Neue Radfahrstreifen auf der Kölner Straße

Präsentation der Ergebnisse der
Öffentlichkeitsbeteiligung

Meinungen von Teilnehmenden zu Variante 1

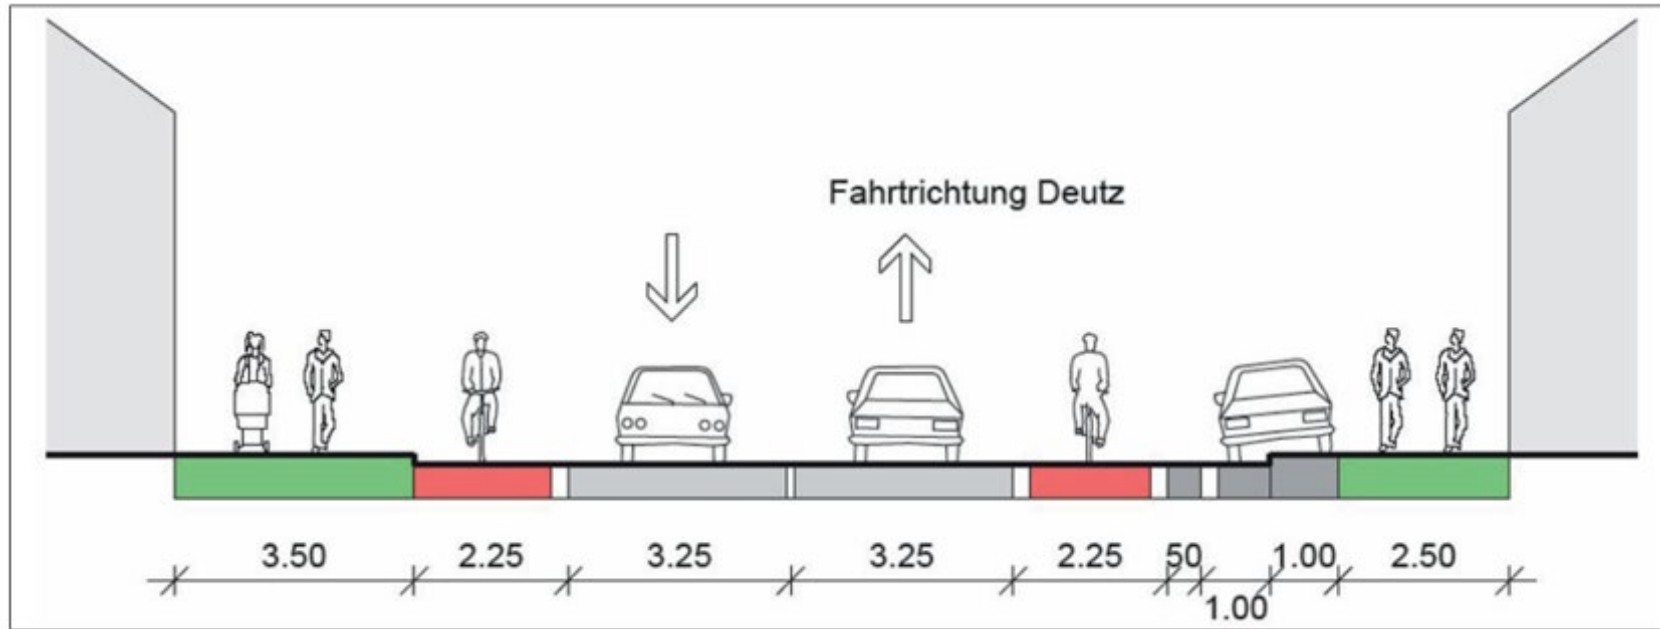
Keiner der Varianten ist akzeptabel. Schon jetzt steht man in Richtung Porz im Stau. Für die Bewohner von Ensen/Westhoven, die im Norden durch den Güterbahnhof und im Süden durch den Rhein eingeschlossen sind, ist die Kölner Str. die einzige Verbindungsstraße nach Köln oder nach Porz. Ich finde es unerhört, dass die Verkehrssituation für uns Ensen/Westhovener Autofahrer erheblich verschlechtert werden soll. Als gebürtiger Porzener empfinde ich diese Vorschläge als Verschlechterung meiner heimatlichen Lebensumgebung, und plädiere ausdrücklich für die Beibehaltung der jetzigen Verkehrsanordnung. – **Teilnehmende*r der/dem Variante 1 nicht gefällt**

Die Variante ist zwar deutlich besser als der Bestand, insbesondere ist ein breiter Gehweg ohne parkende Kfz positiv!, aber nach wie vor bekommt der Kfz-Verkehr zu viel Raum, dafür bleibt weniger Platz für den Radverkehr.

Auch für den Radverkehr gilt: viel besser als der Bestand, aber 2m lassen nicht viel Platz zum gegenseitigen Überholen, und eine breite Abgrenzung zu den Kfz-Fahrestreifen ist nicht möglich, sodass zu befürchten ist, dass Kfz-Fahrer:innen, die sich bei 5,30m nebeneinander beengt fühlen (z.B. beim Überholen von Lkw), verbotswidrig auf den Radfahrestreifen ausweichen und die Radfahrenden gefährden. –

Meinungen von Teilnehmenden zu Variante 2

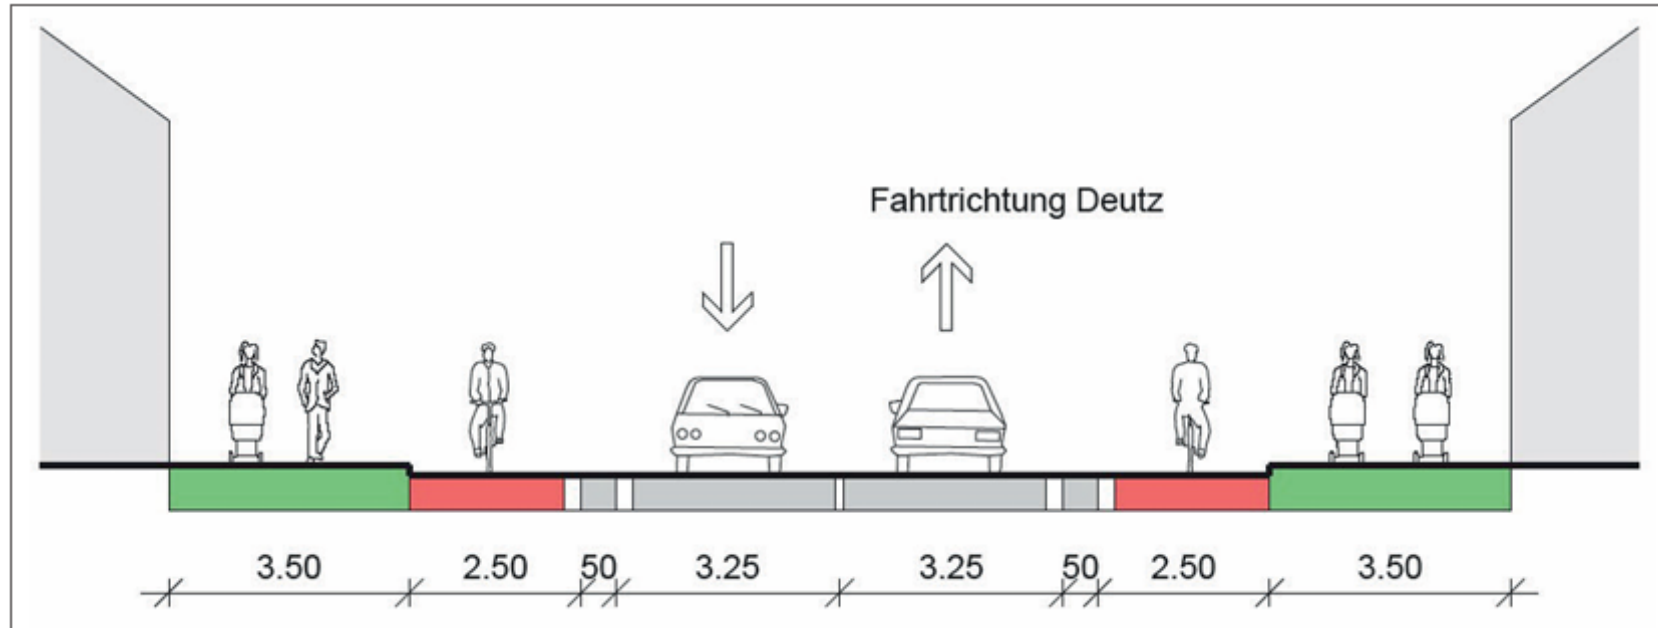
Für mich die schlechteste Variante. Auch Radfahrer brauchen mehr Platz um sich zu überholen. Der überholte Radfahrer muss mindestens 80 cm Abstand vom parkenden Auto haben um keinen Dooring-Unfall zu riskieren. Außerdem hindern ein- und ausparkende Autos den Radfahrer. Auch werden sich nicht alle Autofahrer an die Begrenzung halten. Und die Variante verleitet zum parken in zweiter Reihe. –

Auf der genannten Strecke sind meines Erachtens keine Parkmöglichkeiten notwendig. Alle Anliegenden Geschäfte und Wohnhäuser verfügen über eigene Parkplätze – **Teilnehmende*r der/dem Variante 2 nicht gefällt**

Dooring-Unfälle sind bei dieser Variante vorprogrammiert – **Teilnehmende*r der/dem Variante 2 nicht gefällt**

Meinungen von Teilnehmenden zu Variante 3

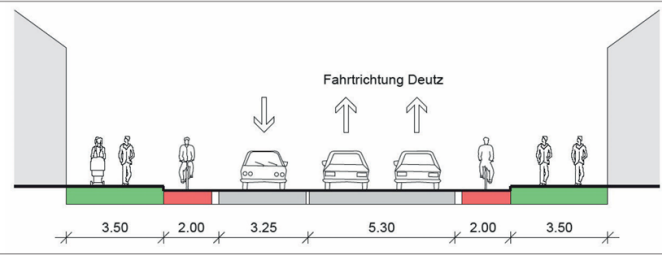
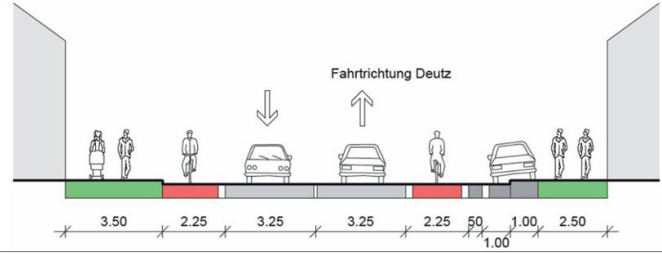
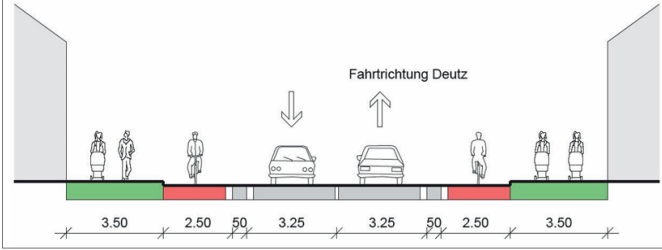
Ich finde keine der vorgeschlagenen Varianten optimal. Für den Radverkehr und die Verkehrsberuhigung innerhalb von Ensen/Westhoven wäre dies die beste Variante und würde vermutlich auch den Leinpfad entlasten. Allerdings sind Parkplätze für den Friedhof Ensen Kölner Str. nicht berücksichtigt. Der Parkplatz an der KVB Haltestelle Gilgastr. Richtung Innenstadt ist für ältere Bürger oder Personen mit Handicap keine Alternative, auf der Elisenstr. ist nach Bezug der Häuser "Für Elise" kaum ein Parkplatz zu finden. Auch frage ich mich, wie die Verkehrsführung Richtung Klostersgärtnerei und Alexianerkrankenhaus geplant ist? Bei einspuriger Verkehrsführung Richtung Porz führt das durch die Linksabbieger zu Rückstau und birgt Unfallgefahr? 3,50 m Gehweg beidseits finde ich tatsächlich auch überdimensioniert. Schon heute ergibt sich am Nachmittag ein Rückstau Richtung Porz-Mitte, wenn die Kölner Str. von zwei Spuren zu einer Spur wird. Auch wenn stets mehr KFZ in Richtung Innenstadt gezählt wurden, erwarte ich hier durchaus Rückstau, der deutlich früher beginnt.... –

Diese Variante ist die schlechteste von allen, zwar vorteilhaft für Radfahrer, aber der Motorisierte Verkehr leidet stark darunter, es führt zu deutlich mehr Stau als eh jetzt eh schon ist, und vor allem für Anwohner ist dies sehr ärgerlich. – **Teilnehmende*r der/dem Variante 3**
